Aan: Gemeente Veldhoven
Van: Rik Martens (Royal HaskoningDHV)
Datum: 29 november 2019
Kopie: -
Ons kenmerk: BG6823_T&P_NT_1911290932
Classificatie: Projectgerelateerd

Onderwerp: Ontwerpnnotitie bij voorlopig ontwerp (VO) Inprikker Slowlane

- Bijlage 1: Ontwerp verificaties
- Bijlage 2: Tekeningenlijst
- Bijlage 3: Duurzaamheidsambities- en kansen
- Bijlage 4: Verificatie/ reactielijst VO

2.6 Kabels en leidingen

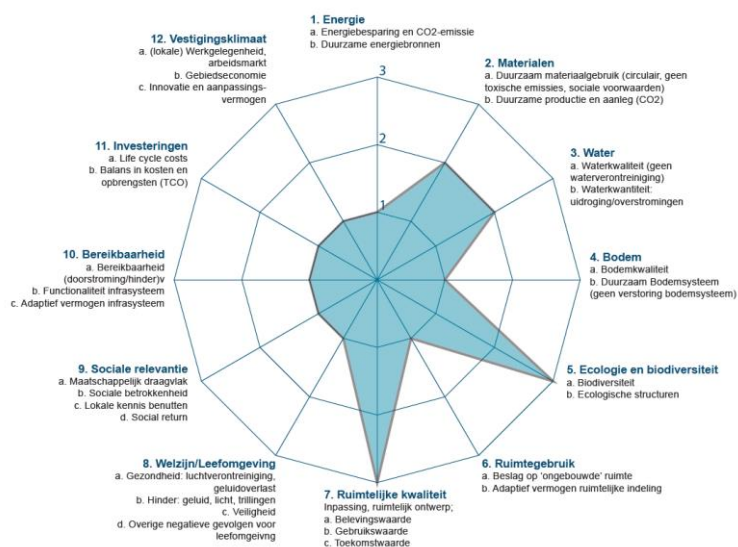
1. OVL-leiding, gelegen in de binnenbocht van De Run 4200. Uit de proefsleuf blijkt deze kabel dichterbij de bestaande bomenrij te liggen dan in de Klic-melding. Het betreft een OV-leiding die mogelijk vervalt bij de nieuwe aanleg van openbare verlichting in De Run 4200. Deze leiding is ook een aandachtspunt bij het verwijderen van de bestaande bomen.

2. KPN datakabel; gelegen onder toekomstige bomen in 'buitenbocht'. Mogelijk verleggen op basis van exacte locatie.
3. Gasleiding, mogelijk gelegen onder nieuwe te planten boom. Mogelijkheid plaatsing boom op basis van proefsleuf / exacte locatie leiding. Planten nieuwe boom wellicht niet mogelijk / verleggen leiding.

4. KPN datakabel, mogelijk gelegen onder nieuwe te planten boom. Mogelijkheid plaatsing boom op basis van proefsleuf / exacte locatie kabel. Planten nieuwe boom wellicht niet mogelijk / verleggen kabel.

5. Datakabel. Niet gevonden bij proefsleuf wel zichtbaar op Klic-melding. Exacte locatie nader te bepalen. Kabel mogelijk verleggen, afhankelijk van locatie.

6. Laagspanning en KPN datakabel. Onder nieuwe te planten boom. Mogelijk verleggen
7. Gasleiding, mogelijk gelegen onder nieuw te planten boom. Mogelijkheid plaatsing boom op basis van proefsleuf / exacte locatie leiding. Planten nieuwe boom wellicht niet mogelijk / verleggen leiding.

8. Invuleis voorzorgmaatregel voor gasleiding hoge druk. Hierover is contact geweest met Rik van de Koevering, medewerker buitendienst bij Enexis. Exacte boomplaatsing gewenst vanaf 2 meter buiten betreffende leiding. In overleg kan hier mogelijk van af geweken worden. Actie gemeente Veldhoven: afstemmen over voorwaarden/mogelijkheden voor o.a. boomplaatsing.

9. Bomen dichterbij dan de gewenste 2,00 meter van de kavelgrens vanwege de ligging van kabels en leidingen bundel. In afstemming met eigenaren bekijken of bomen dichterbij dan 2,00 meter bij de kavelgrens mogelijk is.
